Bebauungsplan "Röte II" in Mötzingen

für die Beteiligung an dem o. g. Bebauungsplanverfahren bedanken wir uns. Parallel zum vorliegenden Verfahren läuft das Bebauungsplanverfahren „Röte III“. Insgesamt werden 13 ha neues Bauland ausgewiesen. Daher ist es notwendig in der Abwägung darzustellen, warum diese Maßnahmen erforderlich sind und welche Bemühungen unternommen wurden um die Innenentwicklung voranzutreiben.
Zu dem Planentwurf in der Fassung vom 09.03.2021 nehmen wir wie folgt Stellung:

Bebauungsplan und örtliche Bauvorschriften "Röte II", Gemeinde Mötzingen, Lkr. Böblingen (TK 25: 7418 Nagold)

Stellungnahme zum Bebauungsplanentwurf **„Röte II“** in **Mötzingen**,
gemäß § 4 Abs. 1 BauGB
Ihr Schreiben vom 31.03.2021

Flurkarte

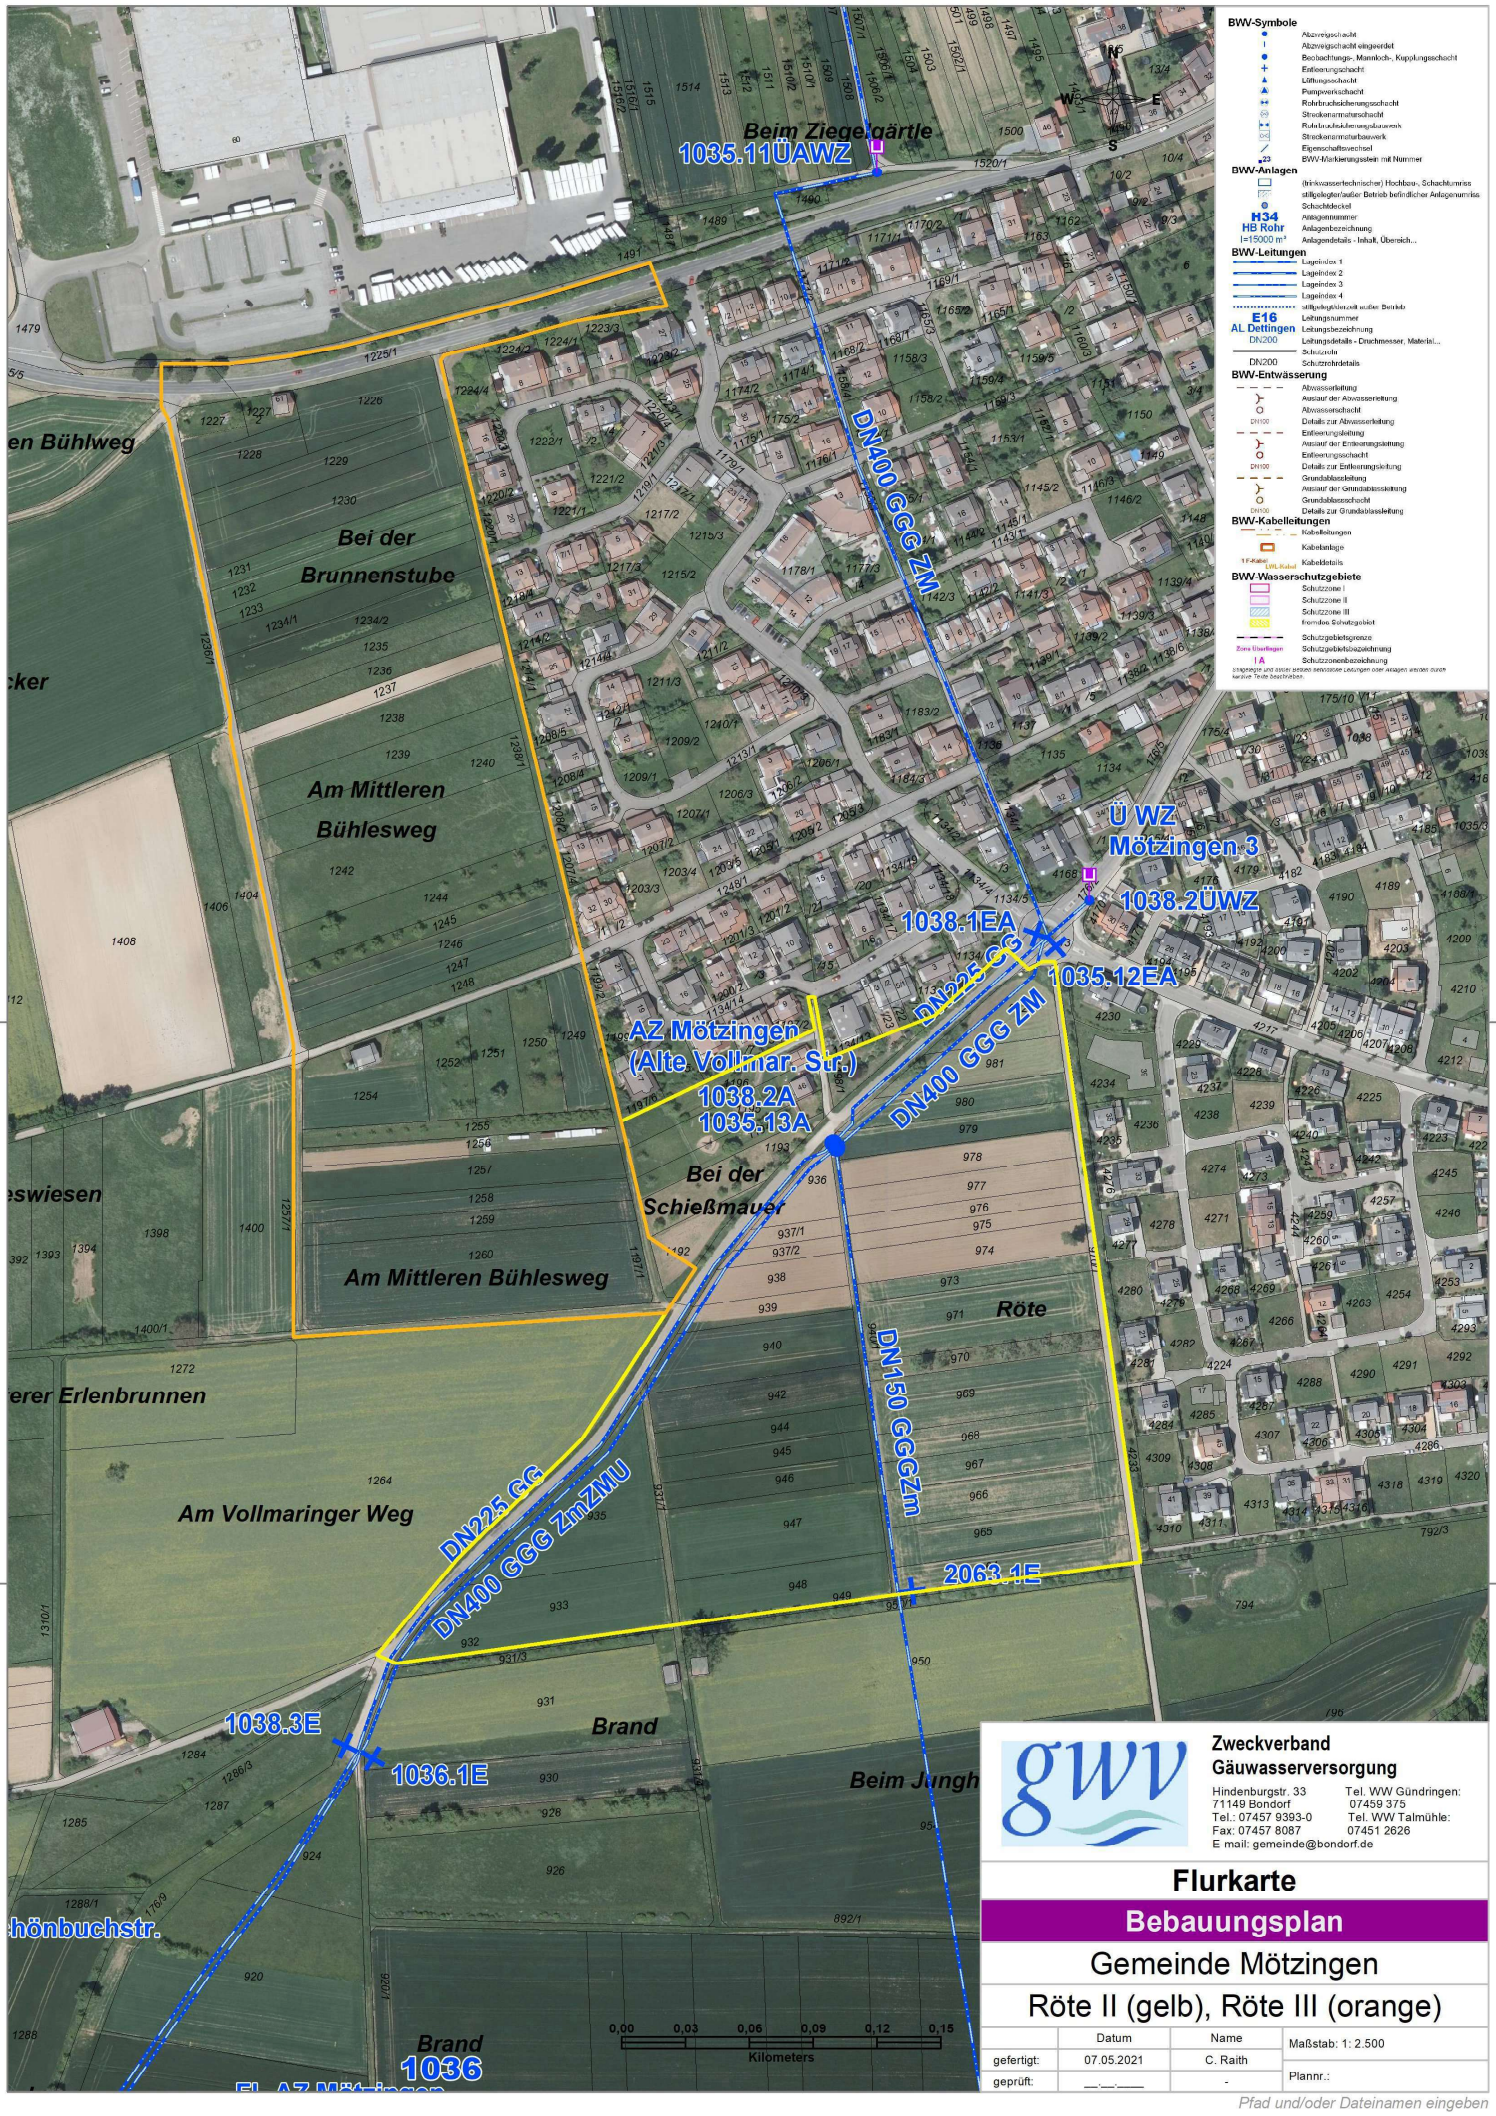
Im Planungsgebiet verlaufen mehrere Rohrleitungen des ZV Gäuwasserversorgung.
Diese sind im Entwurf nicht berücksichtigt und werden in der Planung zum Teil auch überbaut.
Beiliegend erhalten Sie eine Flurkarte des Planungsbereichs sowie ein Merkblatt zur Verwendung digitaler Daten sowie unsere Schutz- und Sicherheitshinweise. Wir bitten darum, die Leitungstrassen bei der weiteren Planung zu berücksichtigen.
